Lave-linge Front

MODELE : Chassis :Caresma –
Tous les appareils comme AWOE xxxx (Ex : AWOE 9558 – AWOE 9759 – AWOE 9769 etc.....)

SUJET : Description des actions à effectuer pour améliorer l'ouverture et la fermeture de la porte de hublot. Ce problème de fermeture peut faire apparaître un défaut de type F13.

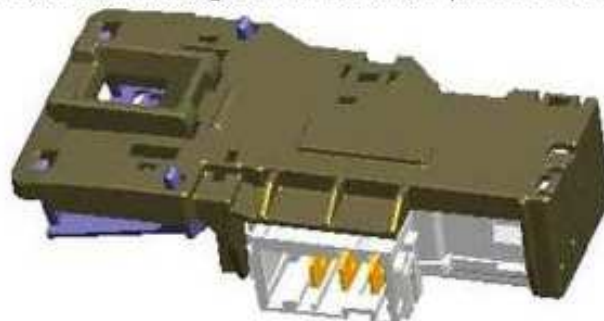
1) Si la porte ne se ferme pas correctement :

- La position de la fixation de la porte doit être vérifiée. Si celle-ci est correctement fixée, il faut vérifier le crochet de porte. Si la distance « A » est inférieure à 7,6 mm, il faut changer ce crochet de porte :

- Rep 1310 : Crochet de porte couleur noire : **4801 111 01377**
- Rep 1310 : Crochet de porte couleur blanche : **4801 111 00211**
